CEI
IEC
60516

AMENDEMENT 1
AMENDMENT 1

Amendment 1

**A modular instrumentation system
for data handling; CAMAC system**

Some LAM structure options.

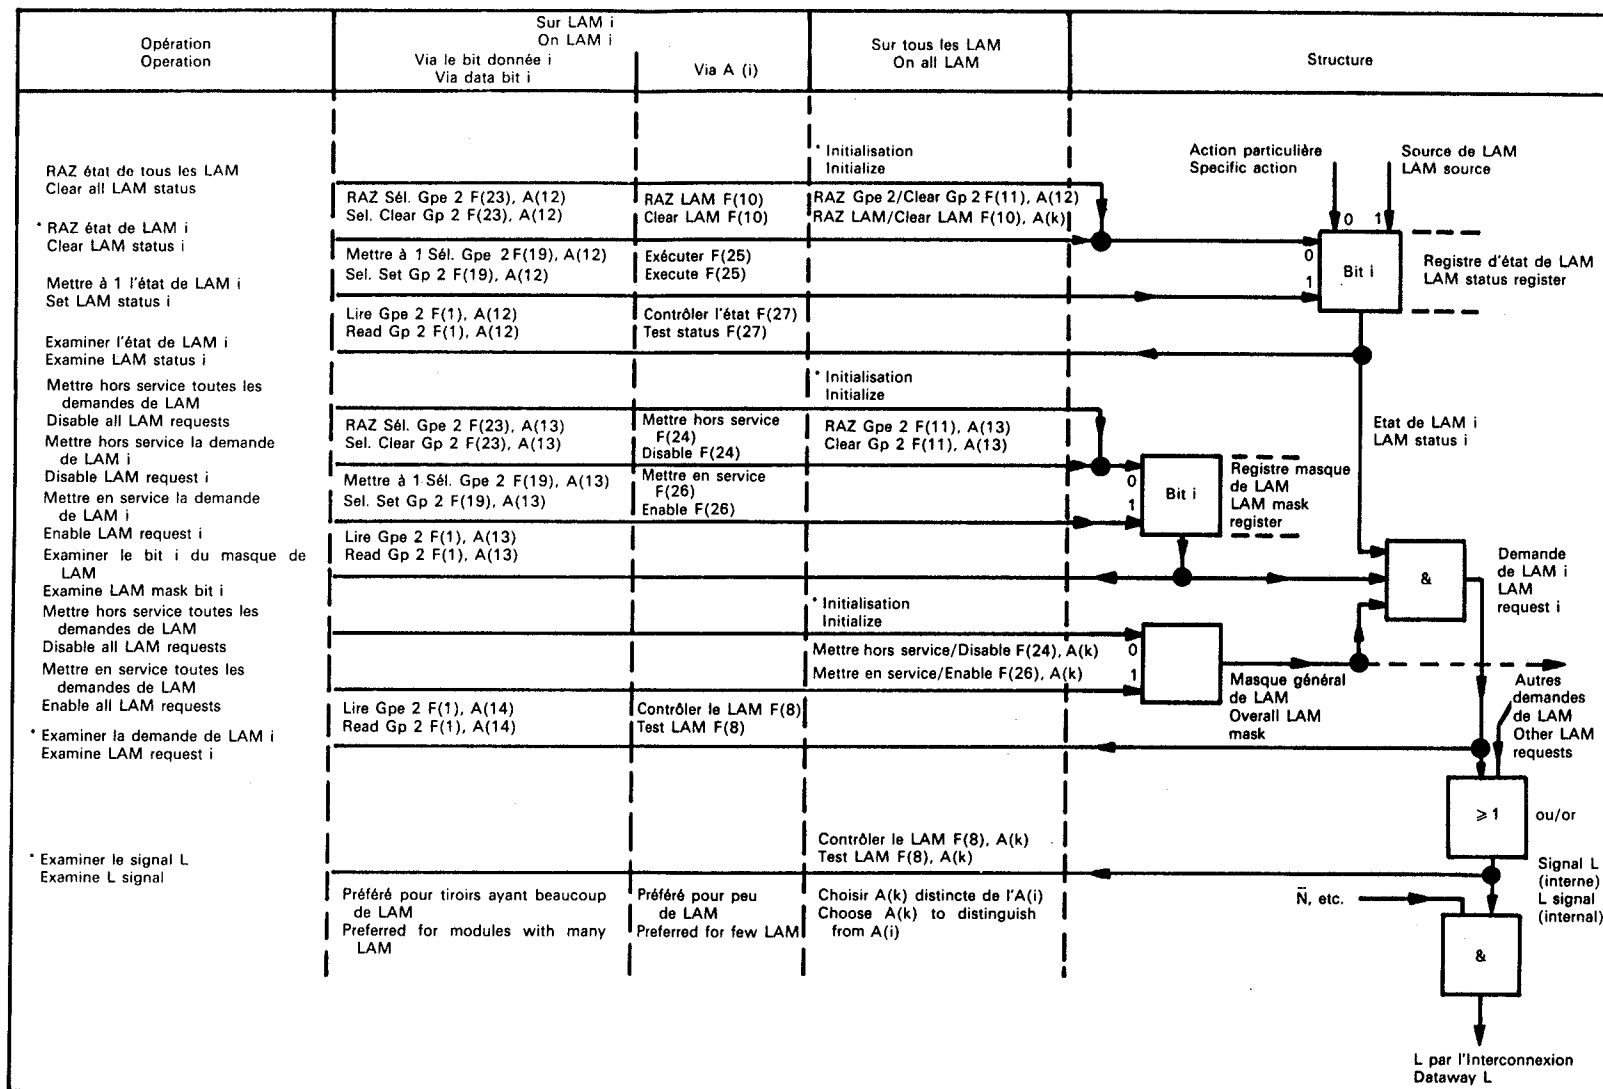
After page 65, add the following new Figures 11 and 12:

* Mandatory (see Sub-clause 5.4.1.1).

Typical current sharing with supplementary 6 V power.

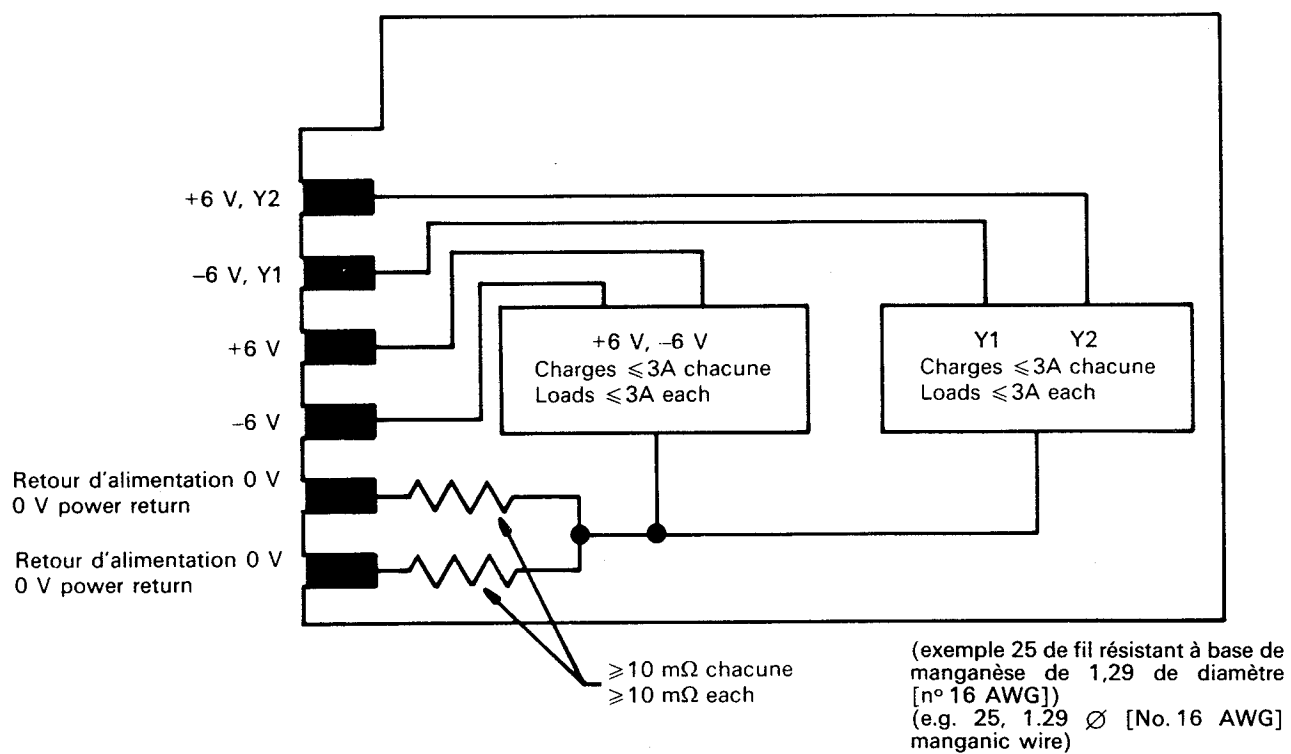
In order to meet this requirement, the current distribution between the two 0 V contacts may need to be controlled. An example of a suitable circuit is shown in Figure 12.

In special cases, plug-in units may be used that draw more than 3 A at +6 V or –6 V.

Such plug-in units are considered special, but they shall comply with the current rating for Dataway connector contacts as given in Note 1 of Table X. The total power dissipation in the station or stations occupied by the plug-in unit shall be consistent with Note 3 of Table X.

They shall draw their excess (supplementary) 6 V power, not to exceed 3 A per contact, through the Y1 and Y2 contacts. The total return current in each 0 V contact, including any current from the 24 V and 12 V lines, shall not exceed 3 A per contact.
